ACTA No. 04

1. Presentación de la mesa de trabajo.
2. Seguimiento a las observaciones del proyecto **Alcantarillado San Pablo - Nariño** para el componente de la PTAR.
3. Compromisos y cierre de la reunión.

Presentación del diseño de la PTAR:

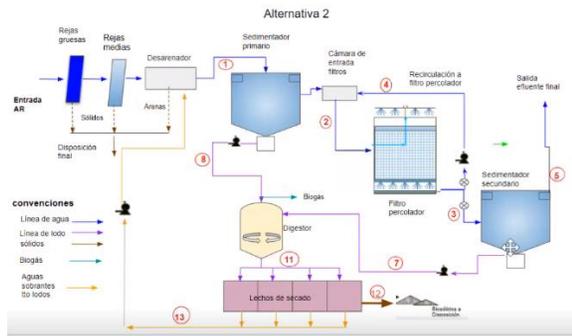
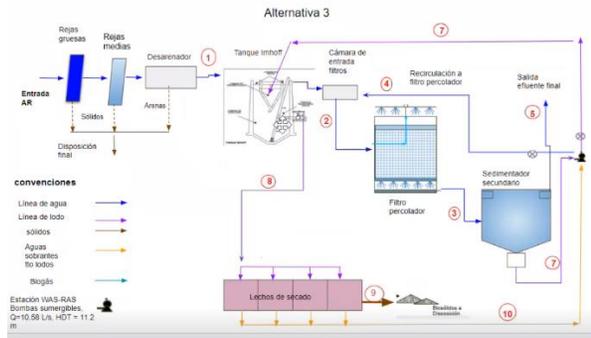
El ministerio indicó que se debe dibujar en el plano de planta la mancha de inundación con sus cotas, el nivel máximo de inundación, corroborar y verificar que la planta no tiene dificultades con la inundación. El ministerio no tiene los documentos al día con toda la información del componente de la planta.

- El ministerio cuestionó el DBO bajo por dilución en la localidad y que se haya tomado un DBO clásico, indicó que puede traer problemas en los tratamientos. Se preguntó qué tipo de muestreo se hizo.

- El ministerio cuestionó el planteamiento en el tren de tratamiento un sistema Imhoff y no otra tecnología.

- El ministerio cuestionó el motivo de la elección de un percolador clásico, no tiene un sistema de cubierta que induce a que el aire de la parte inferior "jale" y haga un sistema de tratamiento adecuado en el sistema aeróbico del percolador.

La consultoría dijo que se volvió a hacer un muestro para poder acercar el DBO real al DBO que de diseñó. Se hizo un muestreo compuesto y de confirmación (puntual).

La consultoría indicó que el tanque imhoff tiene una mayor facilidad operativa y el arranque. No tiene problemas en trabajar con DBOs diluidos o con aguas más concentradas. Remueve los sólidos suspendidos que tengan y permite manejar los lodos secundarios de los sedimentadores secundarios sin mucho esfuerzo del operador (facilidad operativa).

La consultoría expresó que la finalidad del filtro percolador es que sea una estructura aerobia, que entre más aire tenga es mucho mejor.
